高 梁 市

工事技術調査結果報告書

公益社団法人 大阪技術振興協会

調査対象工事： 令和 5 年度 消防施設整備事業  
高梁市新消防庁舎建設工事 (電気設備工事)

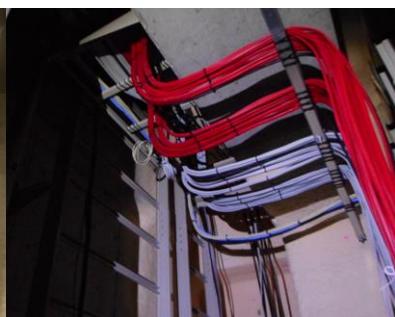
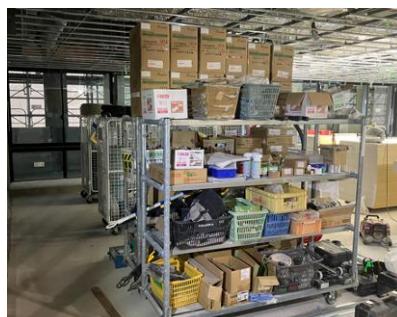
- ・工事看板、施工者の資格、労災保険加入証、施工体制表等が現場の仮囲いに他工事と共に適正に掲示されている。
- ・狭い現場環境において、建物の一区画に資材置場が確保されており、必要な資材が適正に整理整頓されている。
- ・入荷後の器材は、現場で場所を定め、場所によっては鍵付きの外部倉庫に保管され、適切に管理されている。

- ・配管配線等は整然と適切に施工されている。
- ・防火貫通区画処理材として、国交省・防火区画処理認定工法による処理が適切に実施されている。
- ・発電設備、受変電設備設置の屋上設置施工のための養生や屋根部開口等の準備が適切に進められている。

調査の結果、電気設備工事のここまで現場施工状況は良好であり、設計通りに施工されていると見受けられる。
